改善箇所説明図

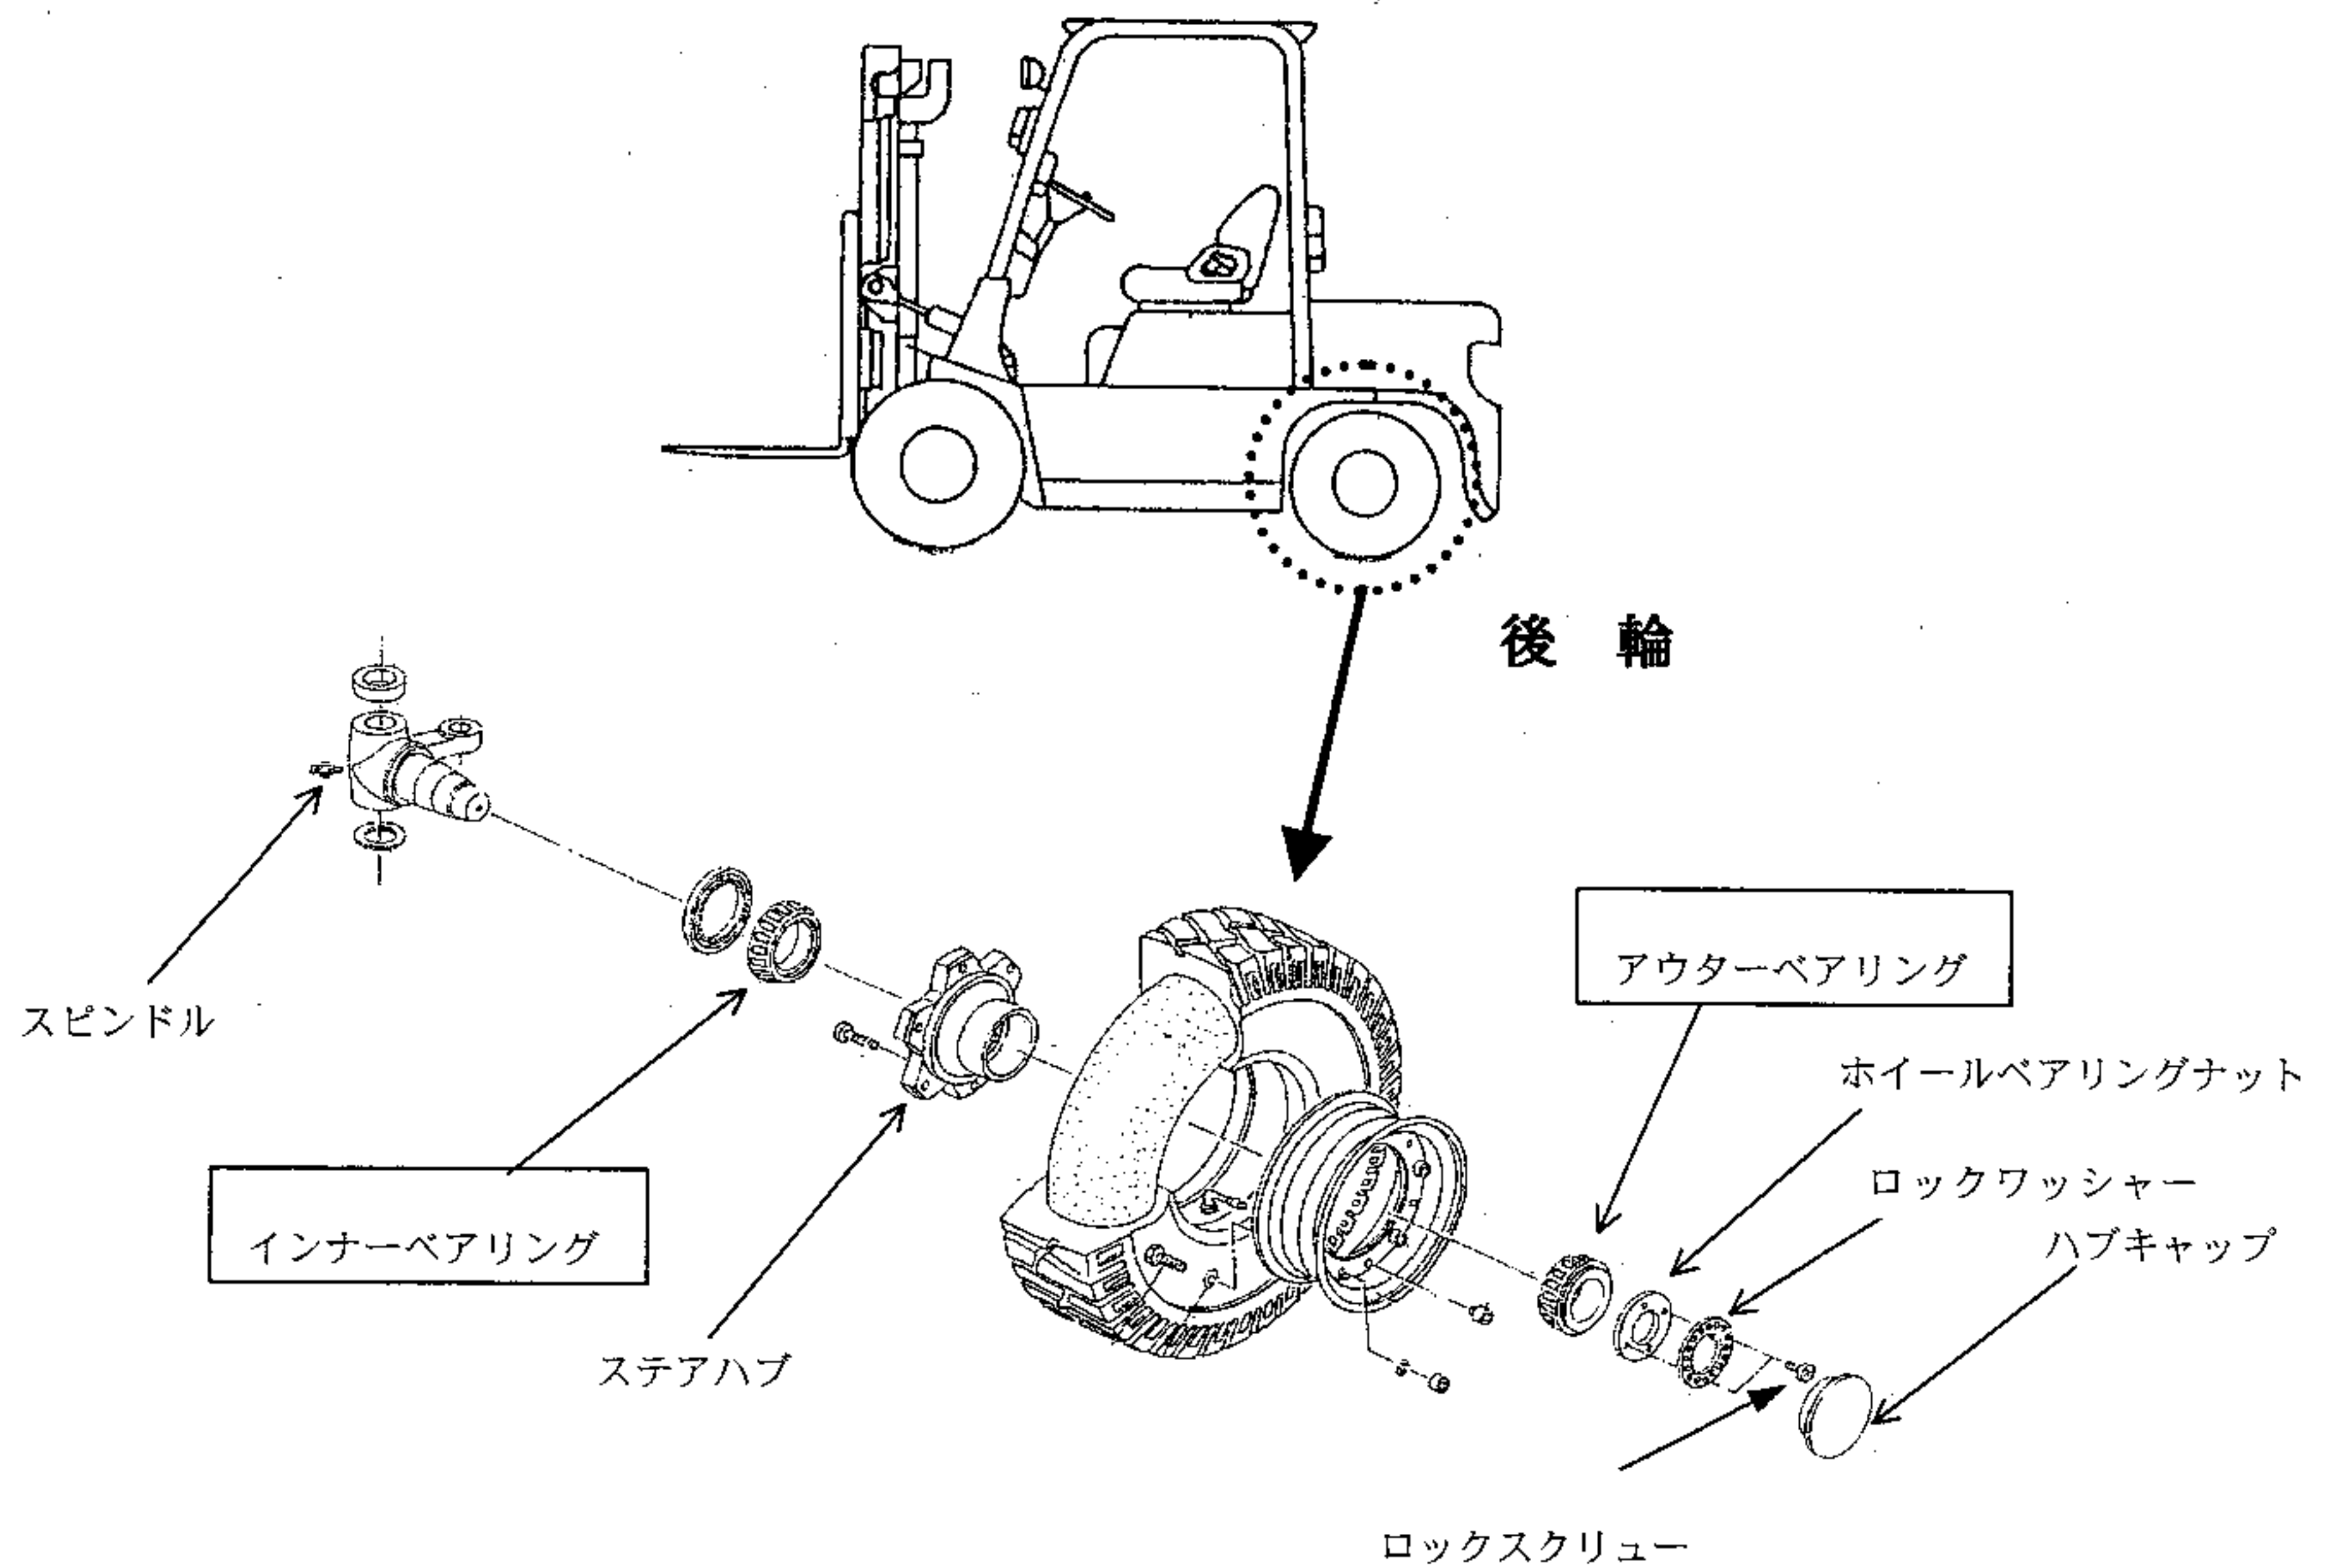
基準不適合発生箇所

走行装置において、後輪ロックスクリュー（ホイールベアリングナットの緩みを防止するためのネジ）の締付力が不足しているものがあるため、走行時の振動等によりロックスクリューが緩むことがあり、そのままの状態で使用を続けるとホイールベアリングナットが緩み、最悪の場合、車輪が外れるおそれがある。

改善内容

全車両、ロックワッシャー及びロックスクリューの組付状態を点検し、

- ① 組付状態が異常なものについては、ベアリングの損傷状態を確認し、損傷しているものについてはベアリングを新品と交換のうえ、ロックスクリューを規定トルクで締め付ける。
- ② 組付状態に異常のないものについては、ロックスクリューを規定トルクで締め付ける。

識別

ロックスクリューの先端に、白ペイントを塗布する。
